Рабочая группа по вопросам торможения и ходовой части

Шины – Правила № 117

Предложение по поправкам к Правилам № 117

**Представлено экспертами от Европейской комиссии, Франции
и Европейской технической организации по вопросам
пневматических шин и ободьев колес***

Рис. 1
Схематическое разъяснение, касающееся коэффициента сцепления шины

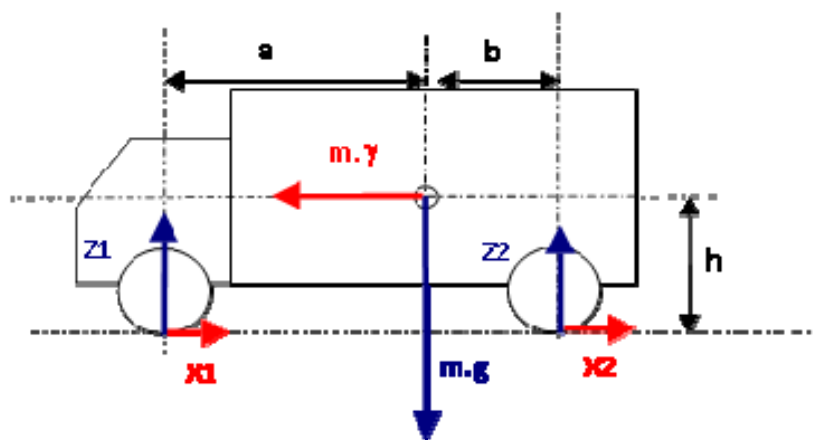
Коэффициент сцепления с мокрым дорожным покрытием представляет собой относительную характеристику потенциальной шины по сравнению с эталонной шиной. Способ его расчета зависит от конфигурации испытания согласно пункту 2.2.2.2. Коэффициент сцепления шины с мокрым дорожным покрытием рассчитывается в соответствии с таблицей 3:

Конфигурация C1: потенциальные шины на обеих осях	Коэффициент сцепления с мокрым дорожным покрытием $= \frac{BFC(T)}{BFC(R)}$
Конфигурация C2: потенциальные шины на передней оси и эталонные шины на задней оси	Коэффициент сцепления шины с мокрым дорожным покрытием $= \frac{BFC(T) [a + b + h \cdot BFC(R)] - a \cdot BFC(R)}{BFC(R) [b + h \cdot BFC(T)]}$
Конфигурация C3: эталонные шины на передней оси и потенциальные шины на задней оси	Коэффициент сцепления шины с мокрым дорожным покрытием $= \frac{BFC(T) [-a - b + h \cdot BFC(R)] + B \cdot BFC(R)}{BFC(R) [-a + h \cdot BFC(T)]}$
